SERVIZIO INFORMAZIONE

Soluzione per i rumori

nella zona dei comandi dei gruppi accessori

Produttore: Opel
 Modello: Astra H, Signum, Vectra C, Zafira B
 Motore: Z18XER
 N. art.: 535 0143 10

Figura 1: Passaggio dalla puleggia rigida a una ruota libera alternatore

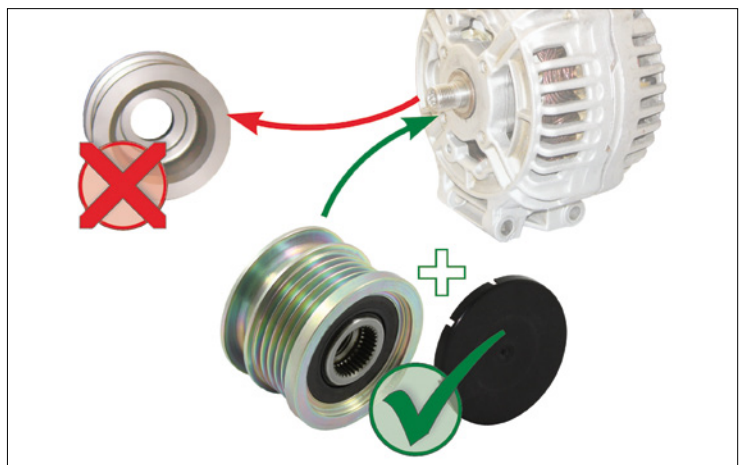
Le notevoli oscillazioni della cinghia poly V sui veicoli sopra menzionati con puleggia rigida dell'alternatore possono causare la formazione di rumori.

Schaeffler Automotive Aftermarket ha predisposto per questi veicoli una ruota libera alternatore come soluzione tecnica. La ruota consente di attenuare le sollecitazioni dinamiche nel comando dei gruppi accessori prevenendo quindi la formazione di rumori.

Sui veicoli interessati con puleggia rigida dell'alternatore, Schaeffler Automotive Aftermarket consiglia di montare la ruota libera alternatore 535 0143 10.
